EVIDENČNÍ LIST ZMĚNY STAVBY

Revitalizace veřejného prostranství parku Stromovka

07

VCP07 - Rekultivace terénu podél trasy ke kostelu

SO 03 a - Rekultivace terénu podél trasy ke kostelu

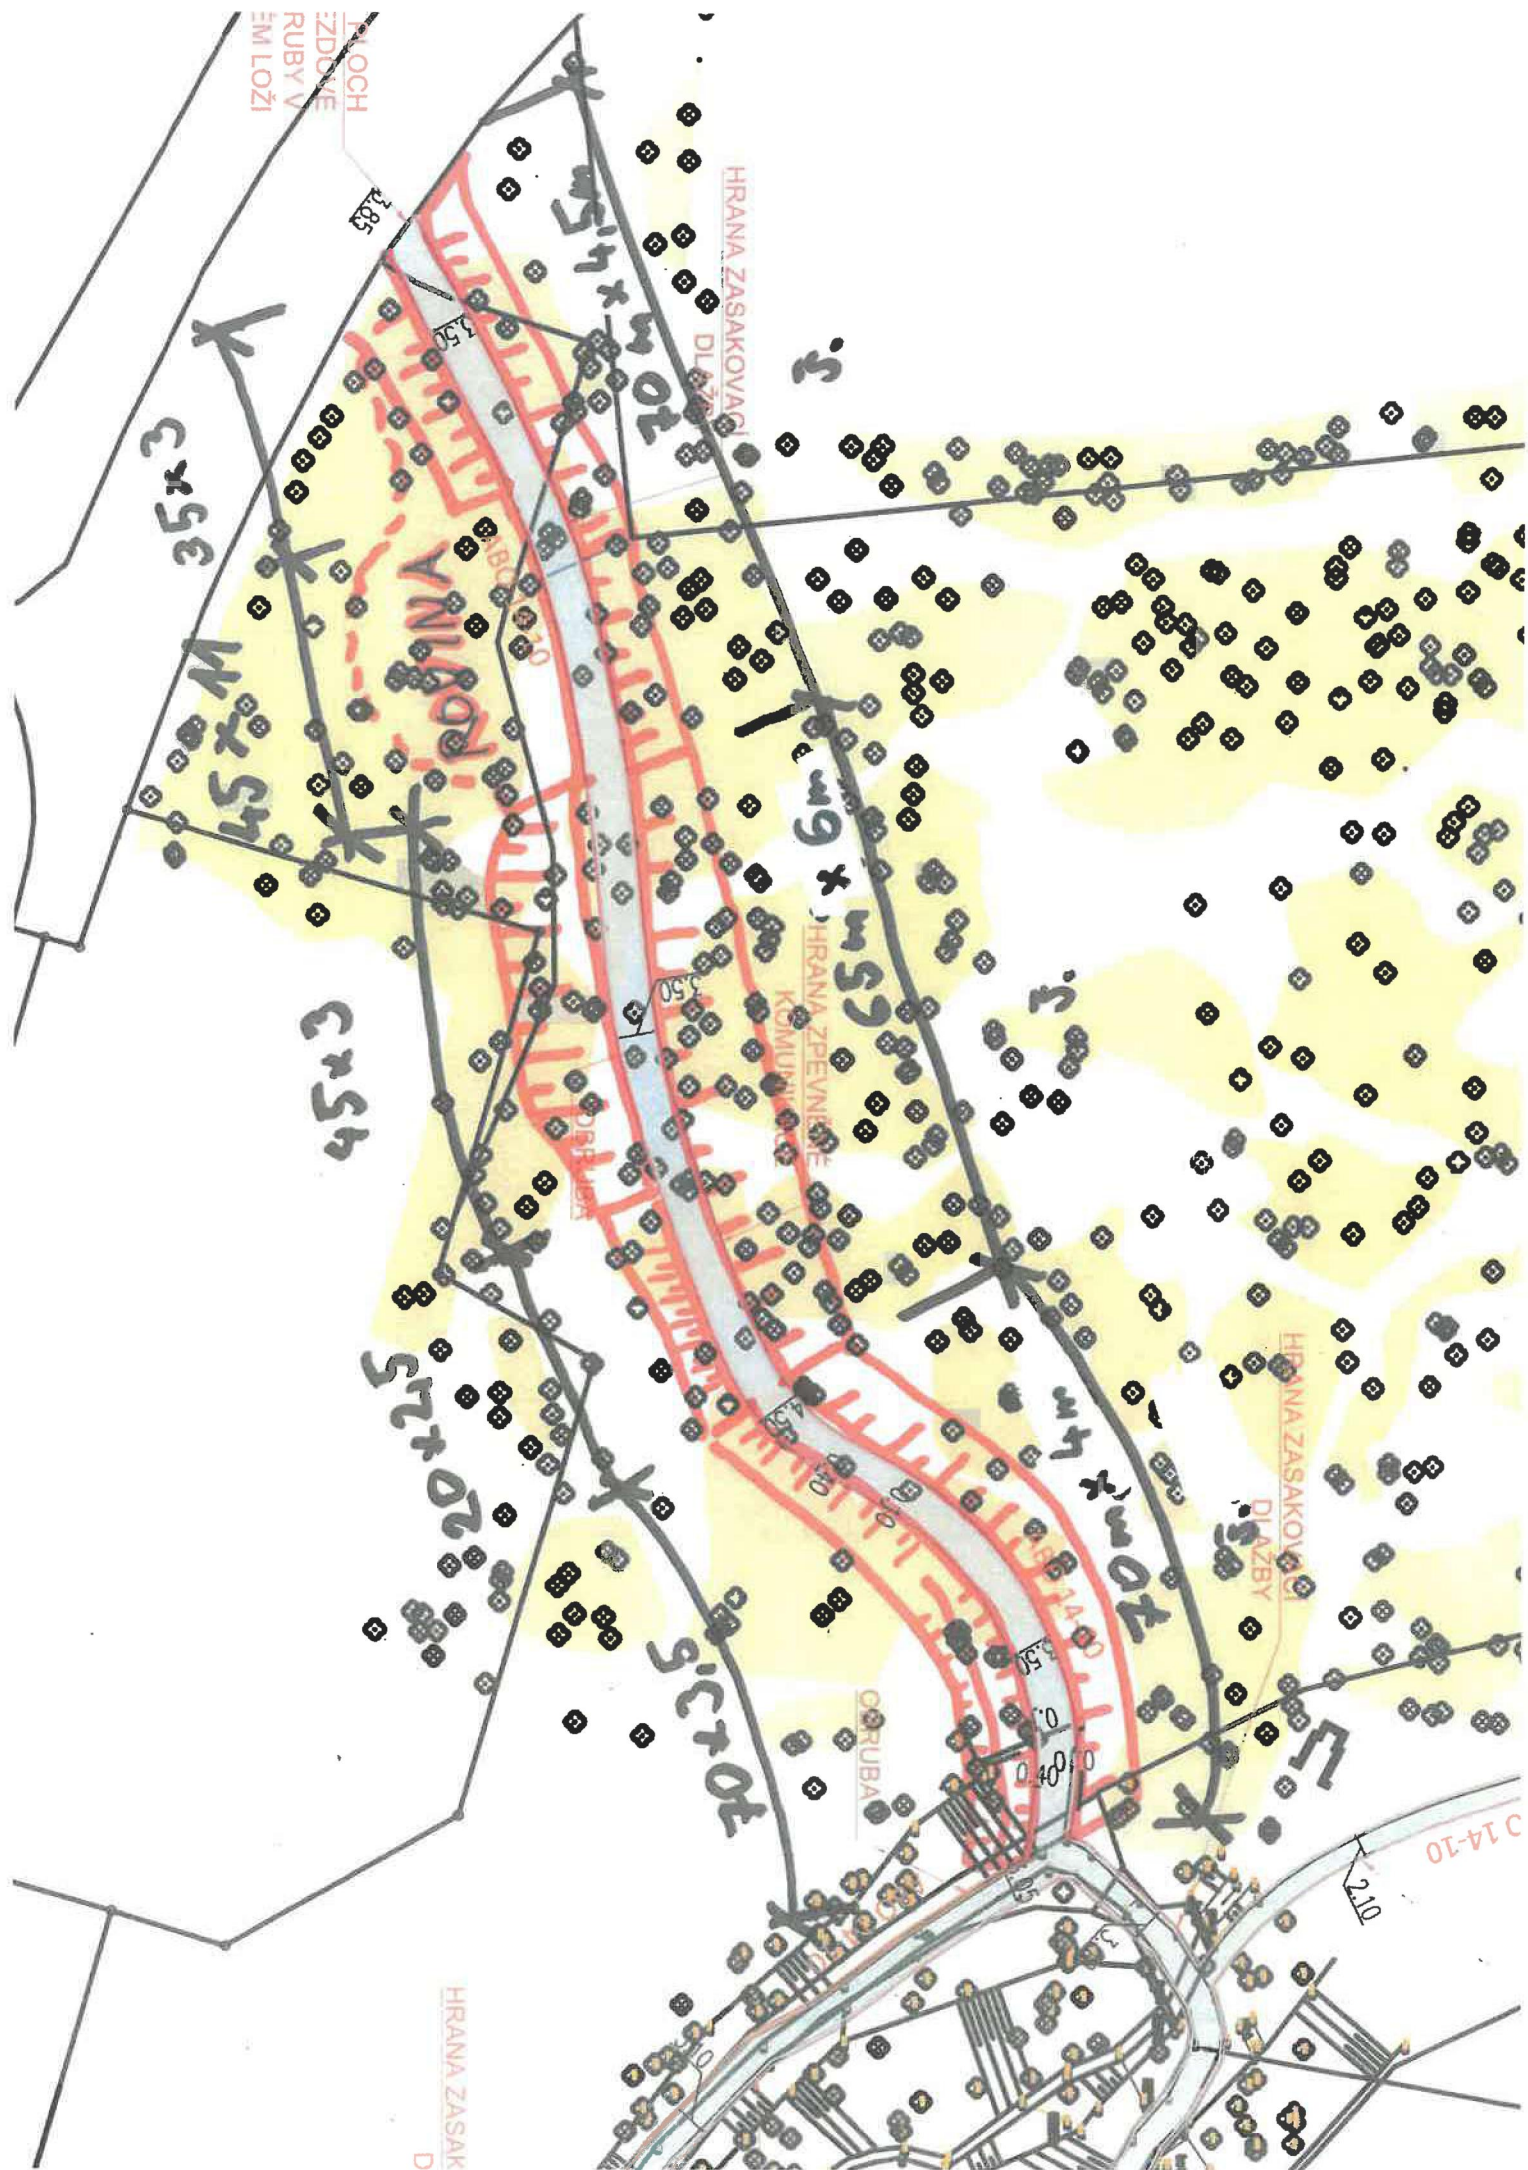
Na základě zjištění aktuálního stavu bude nutno podél trasy ke kostelu provést terénní úpravy ve formě přerovnání hromad v rovině, vysvahování stávajícího terénu nad i pod násypem a následně bude potřeba rozprostřít ornici v tl. 25 až 30 cm. Vysoký svah bude dosypán ornici stupňovitě, aby bylo zamezeno sesunutí. Nízké svahy budou navazovat na stávající terén, který bude také přizpůsoben.

VCP10 - Sanace podloží hlavní trasy

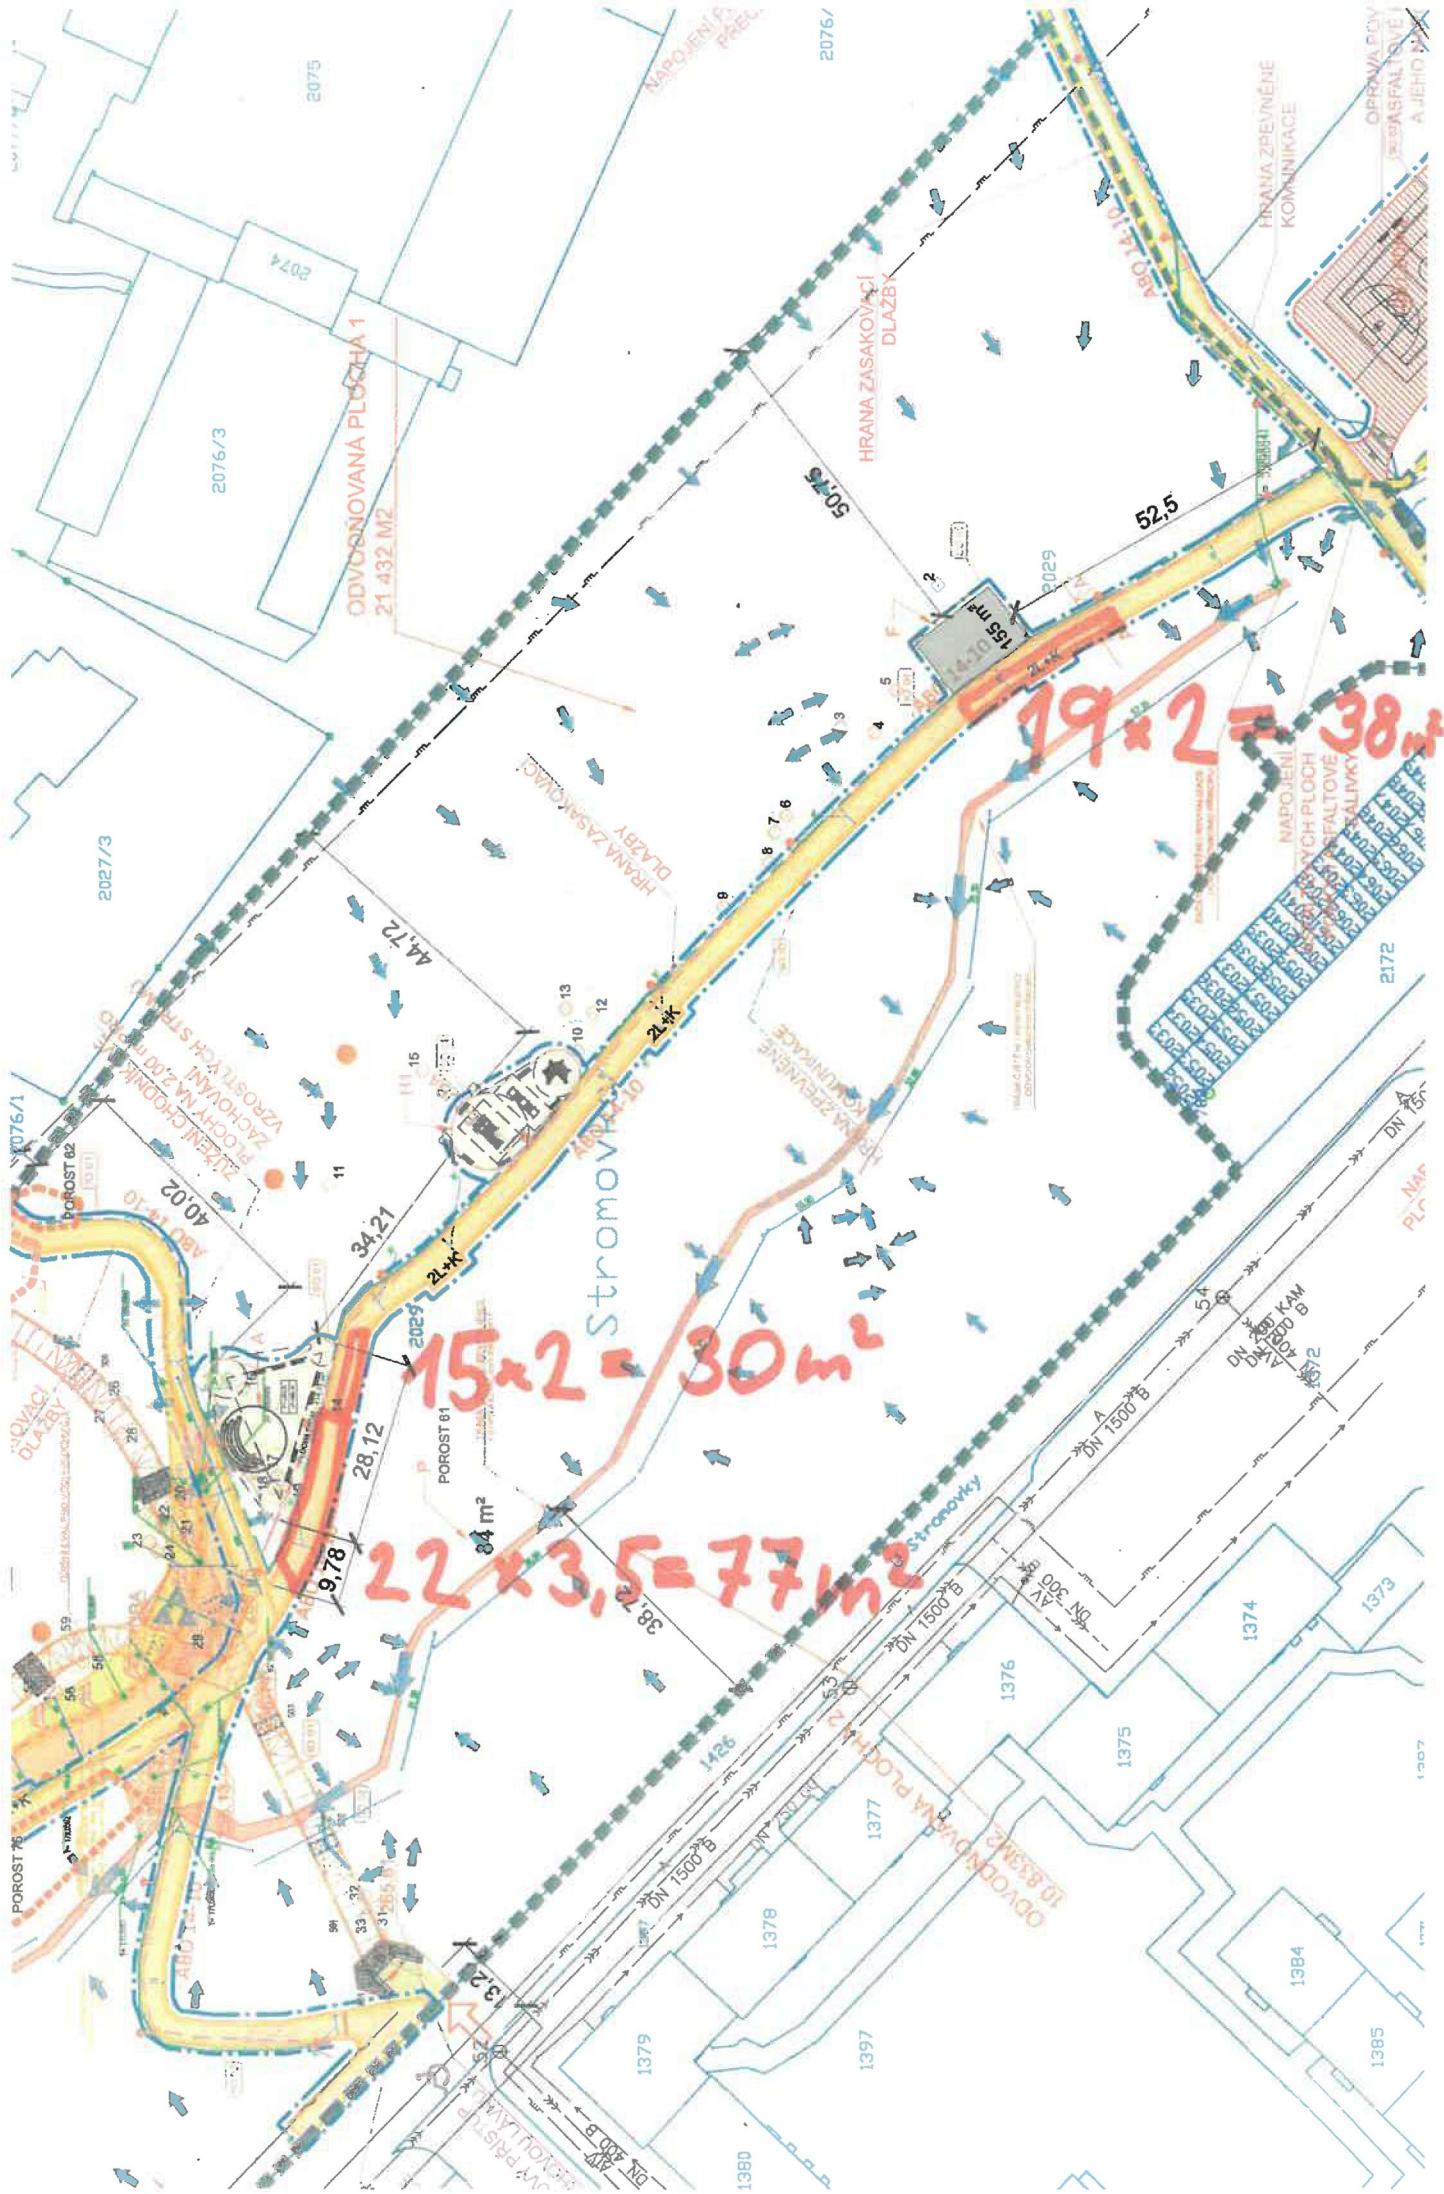
Na základě zjištění aktuálního stavu bude nutno v blízkosti močálů a potoků sanovat neúnosné podloží v tl. 0,5 m. Sanace tl. 0,3 m není dostačující. Neúnosná místa se budou také nacházet v ploše komunikace, kde je původně betonový podklad. Stávající neúnosná jílovitá zemina bude odvezena na skládku. Následně bude položena geotextilie a rozprostřena sanační vrstva z kameniva fr. 60/300. Hutnění bude probíhat vibračním válcem.

Plocha celkem dle přehledné tabulky = 38 + 30 + 77 = 145 m2				145,00	m2
Cena celkem				177 646,75	Kč
